REMETENTE:	NÚMERO	DATA:
SECRETARIA DE LICITAÇÕES – PR/SL	169/2022	29/12/2022
DESTINATÁRIO:		
LICITANTES DO EDITAL Nº 21/2022		
E-MAIL:	TELEFONE:	
licitacao@codevasf.gov.br	(61) 2028-4619	
ASSUNTO:		
PEDIDO DE ESCLARECIMENTO – EDITAL N 21/2022		
DESCRIÇÃO:

COM REFERÊNCIA AO EDITAL Nº 21/2022 - EXECUÇÃO DOS SERVIÇOS DE ELABORAÇÃO DE PROJETO EXECUTIVO E IMPLANTAÇÃO DE 1 (UMA) PONTE SOBRE O RIO MEARIM NO MUNICÍPIO DE TRIZIDELA DO VALE – INTERLIGANDO OS MUNICÍPIOS DE TRIZIDELA DO VALE E PEDREIRAS, NO ESTADO DO MARANHÃO. CONTEMPLANDO A ELABORAÇÃO DE PROJETO EXECUTIVO E A EXECUÇÃO DA OBRA PONTE EM CONCRETO ARMADO E AÇO, COM EXTENSÃO DE 136M E LARGURA DO TABULEIRO DE 12,20M, APOS CONSULTA A ÁREA TÉCNICA DEMANDANTE, INFORMAMOS:

Figura 01: Google Earth – Coordenadas da Ponte

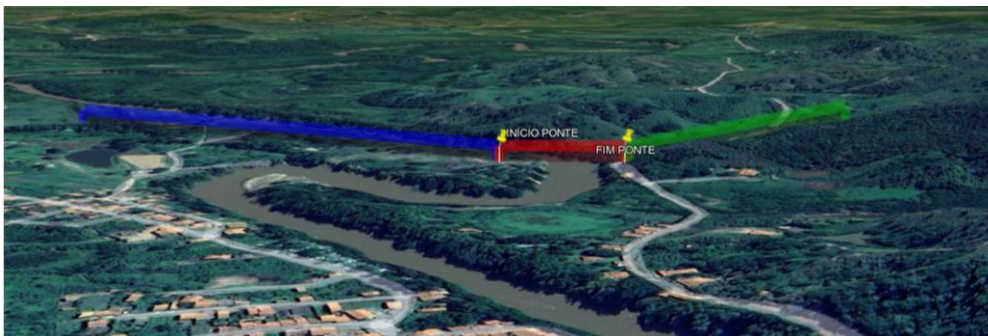
Questiona-se sobre o acesso à ponte e sua conexão com a malha viária das cidades. Na página 16 do Projeto Básico (Anexo 4) há uma planta de acesso à ponte. Nas pranchas do projeto, percebe-se que se trata de uma rampa de acesso reta de 612m no lado de Trizidela do Vale e outra de 258m para o lado de Pedreiras. Todavia, não se encontrou a locação dessa rampa de acesso, nem como se daria a interseção com a malha viária. A ponte em questão foi colocada no mapa abaixo, a rampa de Trizidela está em azul (612m) e a de Pedreiras em verde (258m).

No mapa abaixo percebe-se que não há nenhuma estrutura viária ao final das rampas de acesso. Existe alguma construção sendo feita pela prefeitura para conectar a rampa à malha viária? Caso contrário, como se dará a interseção das rampas com as vias dos municípios?

Ainda, pergunta-se quais são as coordenadas do início e fim das rampas de acesso.

As rampas de acesso da referida ponte, tanto do lado Trizidela como do lado de Pedreiras, foram projetadas para garantir conforto e segurança, acesso a ponte obedecendo as normas viárias e acessibilidade de pedestres. As coordenadas dos inícios das rampas de ambos os lados da ponte, estão descritas abaixo.

Em relação as intersecções das rampas de acesso à ponte e as malhas viárias, serão de inteira responsabilidade das Prefeituras Municipais, tanto de Trizidela do Vale como de Pedreiras. As referidas Prefeituras, participaram e acordaram com a escolha do local de implantação da ponte (inclusive enviaram documentos escritos a CODEVASF com este de acordo). Entendemos que havendo interferências viárias, essas serão de responsabilidade das Secretarias de Obras de cada município.

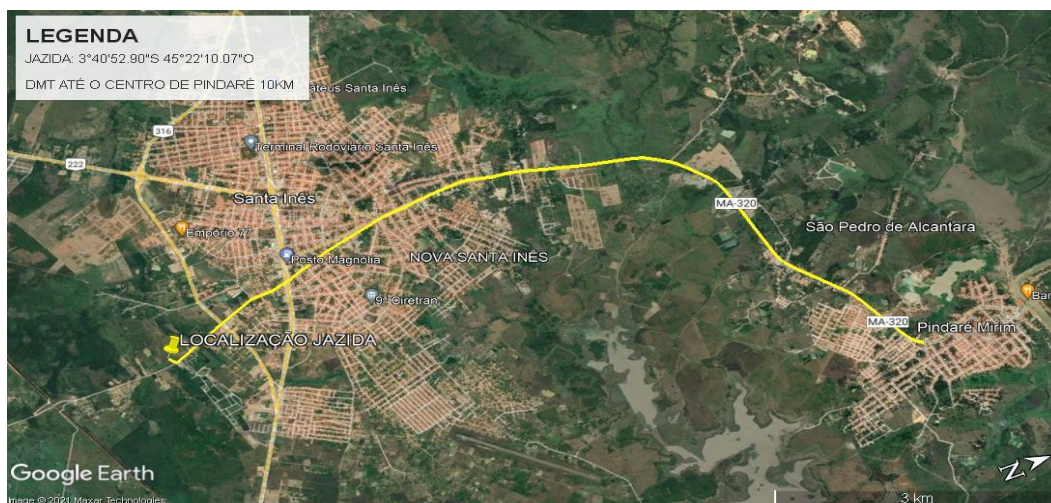
Onde é a localização da jazida utilizada para obter o material para execução das rampas de acesso?

Tal informação mostra-se fundamental para elaboração dos preços pelos licitantes, porém na memória de cálculo não foi encontrada a localização da jazida utilizada para o cálculo dos transportes de material.

A localização da jazida está mostrada no mapa abaixo, incluindo suas coordenadas conforme solicitado, porém a DMT está descrita na planilha.
